SEGELFLYGETS TEKNISKA MEDDELANDE LUFTVÄRDIGHETSDIREKTIV

L-1206

Astir
Speed Astir

Inspektion och utbyte av vingtappar

Fig. 1

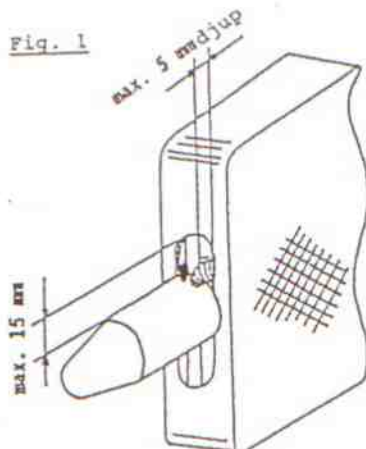
4. Åtgärder:
 1. Glasfiber och underliggande epoxispackling slipas bort enligt fig 1. Var mycket noga med att inte repa eller på annat sätt skada bultar eller plåtar. Observera också max dimensioner för friläggningen enligt fig. 1. Repor eller andra skador, som ej är del av sprickor, poleras.

Fig. 2

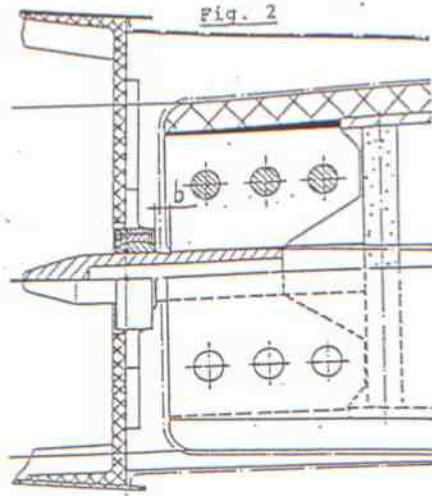
3. Avståndet mellan plåt / bultskarvens ände och början av ingreppet i motstående vinges rotsprygellager uppmättes med hjälp av avtryck i t.ex. modeller (avstånd b i fig 2). Om detta avstånd överstiger 10 mm kontaktas KSAK för ytterligare instruktioner.

4. Om inga sprickor upptäcks och avstånd b enl 4.3 är mindre än 10 mm återställes balkänden genom uppspackling med epoxi / bomullsflock och laminering med 2 lager glasfiberväv 92125.
